Avis Technique 5/04-1771*01 Mod

Modificatif à l'Avis Technique 5/04-1771

Firestone RubberGard EPDM en indépendance ou en adhérence totale

Le modificatif concerne l'ajout d'une disposition relative à la périmétrie du pare-vapeur, lorsque le relief est en maçonnerie conforme à la NF P 10-203 (réf. DTU 20.12).

Figure 20 – Principe de relevés sur maçonnerie avec pare-vapeur bitumineux selon la norme NF P 84-204-1 (DTU 43.1) - travaux neufs

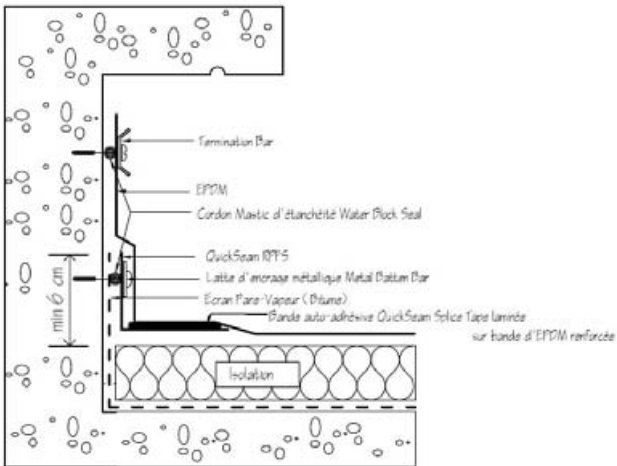
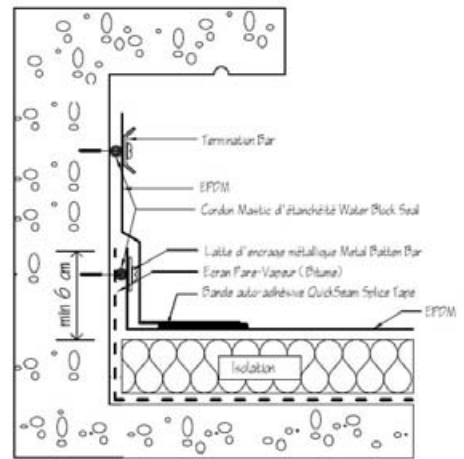
Dans le cas d'un isolant placé sous le revêtement d'étanchéité, et lorsque le relief est en maçonnerie, la continuité du pare-vapeur avec le relevé d'étanchéité doit être assurée au niveau des relevés d'étanchéité, qu'ils soient eux-mêmes isolés ou non.

Cette continuité de l'écran vapeur et des relevés doit être assurée conformément aux spécifications de la norme NF P 84-204-1-1 (réf. DTU 43.1), lorsque les pare-vapeur sont réalisés selon cette norme (cf. figures 20).

Figure 21 – Principe de relevés sur maçonnerie avec pare-vapeur polyéthylène - travaux neufs

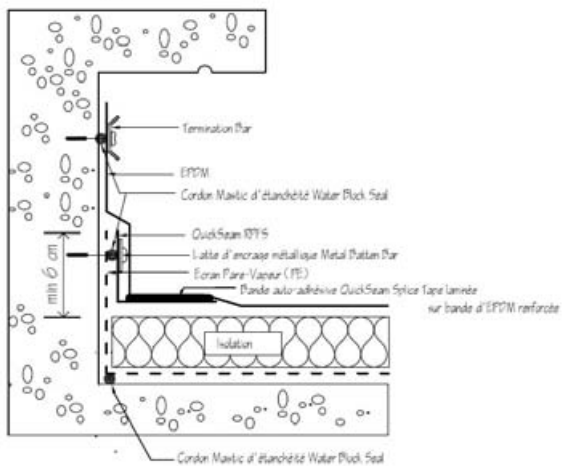
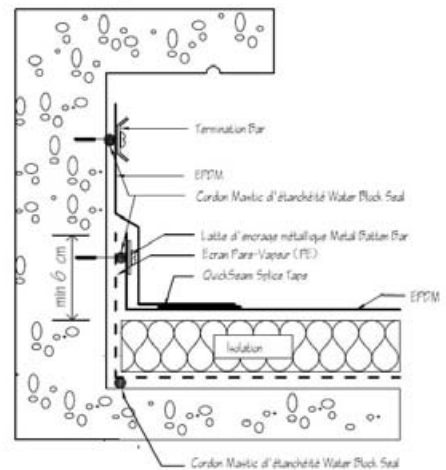
Elle est réalisée de la façon suivante pour les pare-vapeur polyéthylènes (cf. figures 21) :

a) Membrane RubberGard EPDM posée en indépendance :

Un cordon de mastic d'étanchéité Water Block Seal (§ 5.16), de largeur 12 mm, est déposé entre pare-vapeur et maçonnerie, puis le pare-vapeur est remonté sur les relevés. On dépose un second cordon de mastic d'étanchéité Water Block Seal entre le pare-vapeur et la Metal Batten Bar (surfaces sèches et propres).

b) Traitement des angles :

- Angles rentrants : le pare-vapeur est replié et les plis jointoyés à l'aide du cordon de mastic d'étanchéité Water Block Seal.
- Angles sortants : le pare-vapeur est découpé en pièces assemblées avec le cordon de mastic d'étanchéité Water Block Seal.
